Objektas: Administracinės paskirties, ypatingasis statinys (unikalus daikto Nr. 2194-0004-9037, žymėjimas plane 1B5p; žemės sklypo unikalus daikto Nr. 4400-0853-5208; žemės sklypo kadastro Nr. ir kadastro vietovės pavadinimas: 2101/0003:589 Klaipėdos m.k.v.), adresu Bangų g. 5A, Klaipėda

Stadija: Statinio ekspertizė

2.	PIRKIMO OBJEKTO PAVADINIMAS	Administracinio pastato (unikalus Nr. 2194-0004-9037) Bangų g. 5A, Klaipėda esamos techninės būklės vertinimo (ekspertizės) paslaugos pirkimas.

STATINIO EKSPERTIZĖS AKTAS Nr. 25-62E

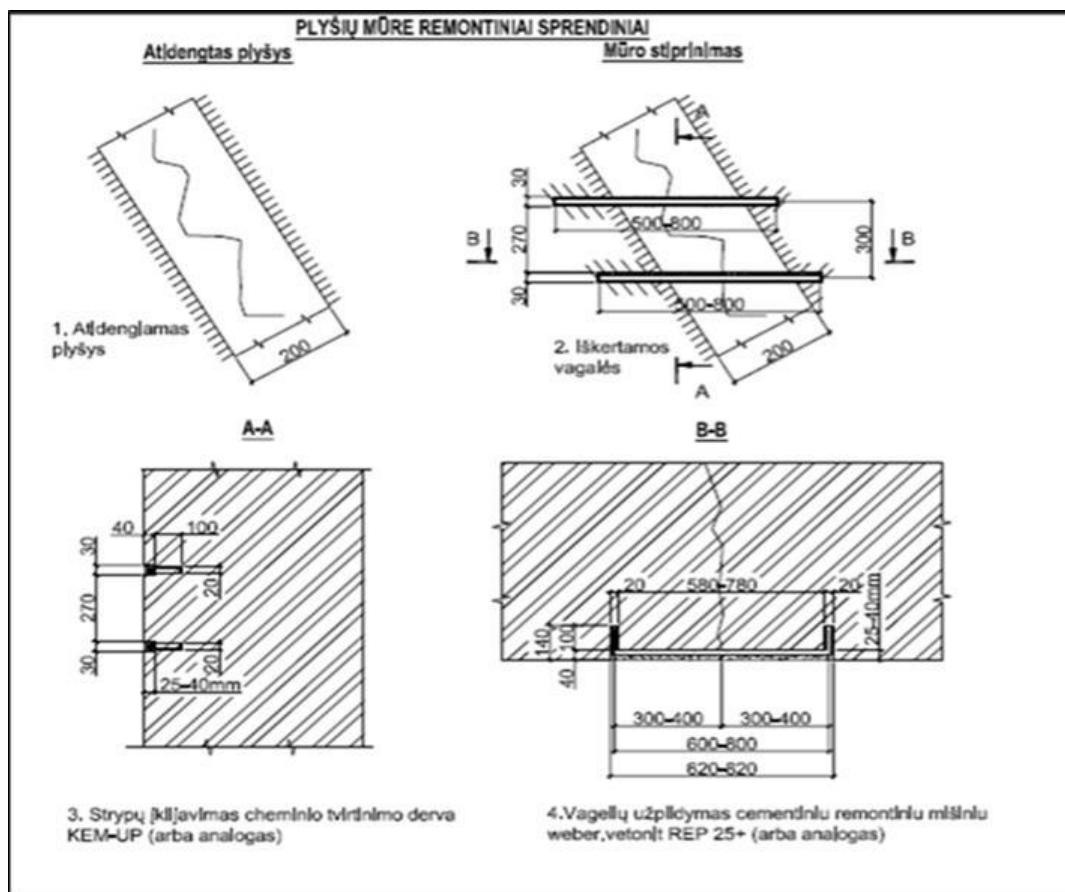
7.2.9. **Fasadas ašyje J-A/1.** Atstatyti nuo drėgmės ir šalčio poveikio atsokusį tinką su dažais, perdažant pažeistų fasadų visą plokštumą, kad nesiskirtų spalva. Drėgmės ir šalčio paveiktas keramines plytas iškirsti ir pakeisti į analogiškas (matmenų, atspalvio ir kt.), pažeistas mūro siūles atstatyti, rekomenduojam vadovautis PTR 2.02.02: 2006 „Plytų mūras. Bendrieji reikalavimai“ ir PTR 2.02.03:2007 „Akmens mūro ir natūralaus akmens, plytų mūro tvarkyba“ nurodymais ir reikalavimais. Vertikalius, įstrižus mūro trūkius rekomenduojame remontuoti plyšių susiuvimo būdu, kiauryminius plyšius remontuoti susiuvant iš abiejų sienos pusių, nekiauryminius remontuoti iš trūkių pusės (pateikiamas principinis sprendinys): kas trečia mūro eilė iš vidinės sienos pusės įpjaunamos vagos, išvalomos iš siūlės dulkės, išpučiant suspausto oro srautu, nugruntuoti, armatūrą Ø10 S500 įklijuoti, panaudojant cheminio tvirtinimo dervą KEM-UP (arba analogišką), užtaisyti siūles cementiniu remontiniu mišiniu weber.vetonit REP 25+ (arba analogišku), atliekant darbus, vadovautis medžiagų gamintojo technologiniais sprendiniais ir nurodymais. Užbaigus susiuvimą, mūro plyšiai hermetizuojami injektuojant, užpildant plyšius bei tuštumas atitinkamomis, pagal technologų rekomendacijas parengtos sudėties medžiagomis, kad būtų užtikrintas [3.1.6] esminis statinio reikalavimas „Mechaninis atsparumas ir pastovumas“. Viso fasado ašyje J-A/1 keraminių plytų mūro sienas po remonto darbų impregnuoti, kad plytos neįgertų kritulių ir šaltis neardytų. Neatlikus visų išvardintų veiksmų, mūro trūkių vietas ir keraminių plytų mūrą nuolat veikiant krituliams ir ardant šalčiui, galimas mūro trūkių didėjimas, mūro siūlių dūlėjimas ir lokali mūro irtis. Mūro trūkių remonto principinis sprendinys:
